#### Groupe de travail du transport des denrées périssables

**Propositions d'amendements à l'ATP:  
nouvelles propositions**

**Proposition d'amendement à l'ATP visant à introduire des dispositions spéciales applicables aux colis et aux véhicules et conteneurs contenant des matières présentant un risque d'asphyxie lorsqu'elles sont utilisées à des fins de réfrigération ou de conditionnement (telles que la neige carbonique (No ONU 1845) ou l'azote liquide réfrigérée (No ONU 1977) ou l'argon liquide réfrigéré (No ONU 1951))**

**Communication du Gouvernement suisse**

Figure 2.6.2

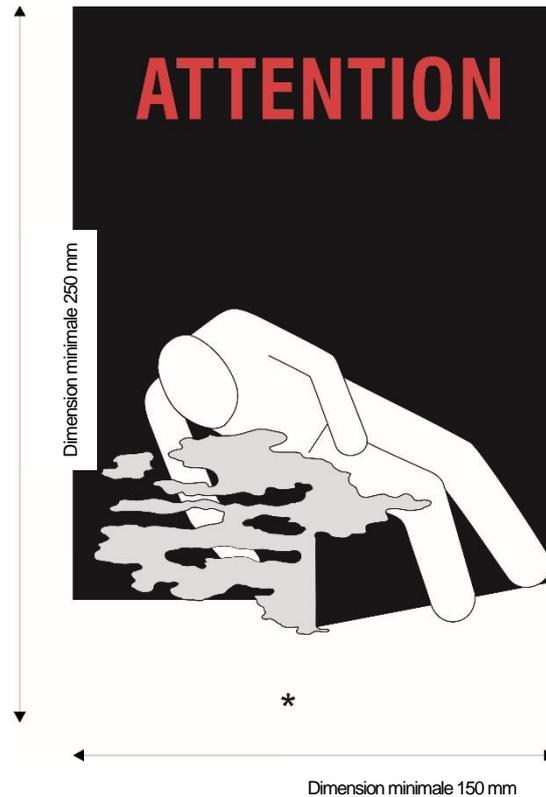
2.6.2 La marque de mise en garde doit être conforme à celle qui est représentée à la figure 2.6.2.

\* Insérer le nom de l'agent de refroidissement ou de conditionnement indiqué en colonne (2) du tableau A du chapitre 3.2 de l'ADR-ADN-RID. Les caractères doivent être en majuscules, alignés, et mesurer au moins 25 mm de haut. Si la désignation officielle est trop longue pour tenir dans l'espace imparti, les caractères peuvent être réduits jusqu'à ce qu'elle y entre. Par exemple: "DIOXYDE DE CARBONE, SOLIDE".

\*\* Insérer "AGENT DE REFRIGÉRATION" ou "AGENT DE CONDITIONNEMENT", suivant le cas. Les caractères doivent être en majuscules, alignés, et mesurer au moins 25 mm de haut.

La marque doit avoir une forme rectangulaire et mesurer au moins 150 mm de large et 250 mm de haut. Le mot "ATTENTION" doit être de couleur rouge ou blanche et mesurer au moins 25 mm de haut. Lorsque les dimensions ne sont pas spécifiées, tous
